枞阳县顺全石化销售有限公司
枞阳县会宫服务区加油站项目
安全设施竣工验收安全评价报告
(报批稿)

枞阳县顺全石化销售有限公司
枞阳县会宫服务区加油站项目
安全设施竣工验收安全评价报告
(报批稿)

安全设施竣工验收安全评价报告评价人员签字表

表 8-1 验收过程中整改建议及整改复查情况表

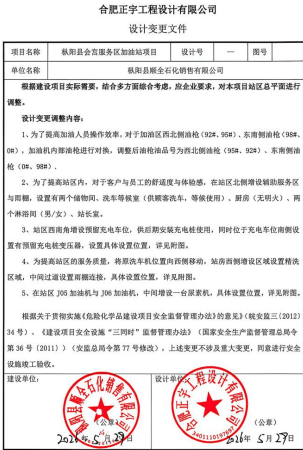
序号	存在问题及安全隐患	依据条例	整改落实情况	整改照片	符合性
1	现场安装的可燃气体探头不能覆盖所有的汽油加油机	《石油化工可燃气体和有毒气体检测报警设计标准》（GB/T 50493-2019）4.2.1	已完成整改，现场每台汽油加油机旁均设有可燃气体探头，探测范围满足要求。		符合
2	现场 J01、J04 加油机加油枪位置与设计专篇不符	《化工过程安全管理导则》（AQ/T3034—2022）4.15.2	设计单位出具变更通知单，并对总图进行调整，与现场保持一致，		符合
3	现场 J05、J06 加油机之间设有一台尿素加注机，与设计专篇不符				符合
4	现场站区西北角、站房西侧新增了辅助区域，与设计专篇不符				符合

表 8-3 现场整改建议及整改复查情况表

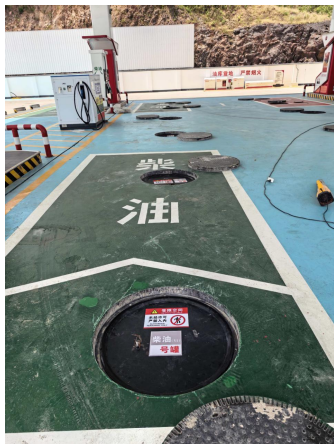
序号	存在问题及安全隐患	整改落实情况	整改前照片	整改后照片	符合性
1	可燃气体报警控制器（GDS）缺少点位图	已完成整改，补充了点位图			符合

2	可燃气体检测报警器未粘贴检验标签	已粘贴检验标签, 按规定时间定期检验			符合
3	油罐无受限空间标识	储罐区各储罐补充了受限空间标识			符合
4	施工杂物未清理	已对杂物进行清理			符合
5	95#油罐防爆软管破损	已更换防爆软管			符合
